Umwelttechnische Ergebnisdokumentation

Wiesenstraße

Leuterod

Stellungnahme zu Durchlässigkeitsbeiwerten

Bericht:
 02 13 02
 Anlage:
 3.1.3

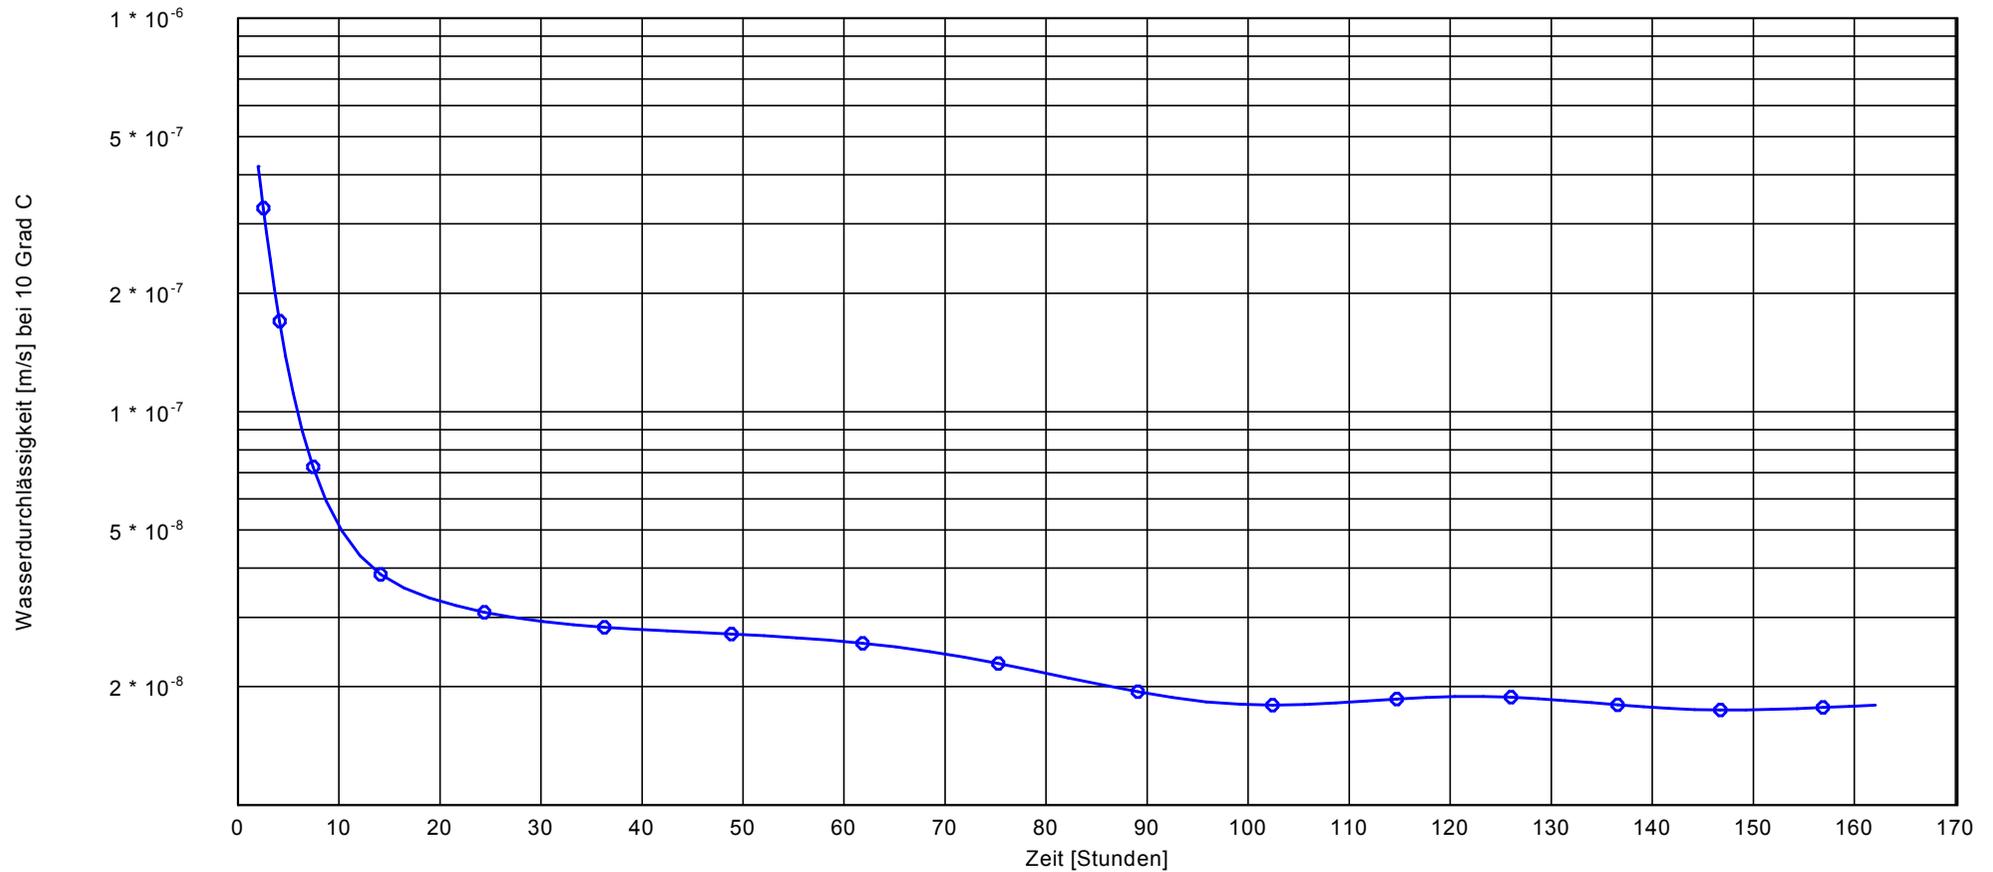
Mit E-Mail vom 04.03.2013 wurde durch die SGD Nord mitgeteilt, dass die durch das IfG für den Ton und den Schluff zu o. g. Projekt ermittelten Durchlässigkeitsbeiwerte atypisch gering seien. Bei der Schutzgebietsabgrenzung vom 12.12.2007 seien deutlich höhere k_f -Werte (im Bereich 10^{-5} m/s) ermittelt worden.

Der versuchstechnisch nach DIN 18130, Teil 1, ermittelte Durchlässigkeitsbeiwert für den Schluff ist $k_f = 1,8 \cdot 10^{-8}$ m/s.

Generell betragen die am untersuchten Standort in relevanter Tiefe vorhandenen Durchlässigkeiten nach DIN 18130, Teil 1, $< 10^{-8}$ m/s. Die Böden sind somit als sehr schwach durchlässig einzustufen.

Die erbohrten Tone und Schluffe sind entsprechend der Untersuchungsergebnisse flächig ausgebildet, so dass die ermittelten Durchlässigkeitsbeiwerte für das Projektareal repräsentativ sind.
